N/Réf : PL/AG/2018-175

Objet : **BLANGY-TRONVILLE**
Elaboration d'une carte communale

Réf : Votre demande d'avis reçue le 28 mai 2018

I.2 Aires de Retournement

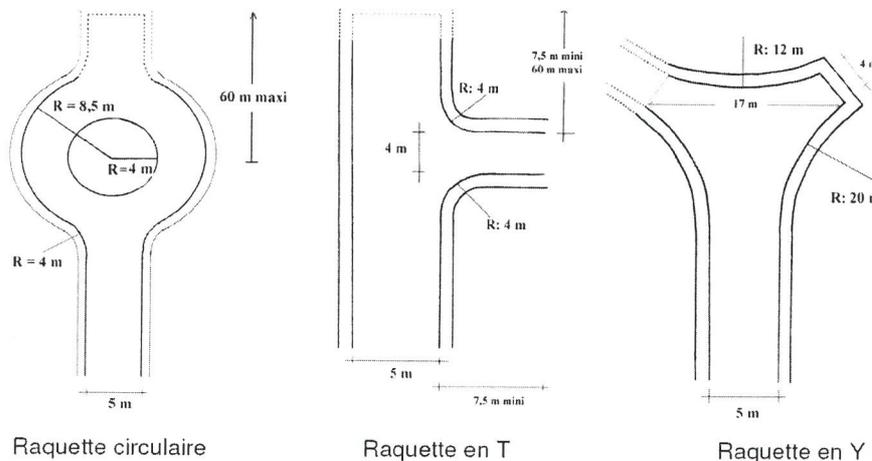
Si une aire de retournement est requise pour une voie en impasse après étude du SDIS, celle-ci devra être conforme à l'un des schémas suivants et répondre aux caractéristiques ci-dessus :
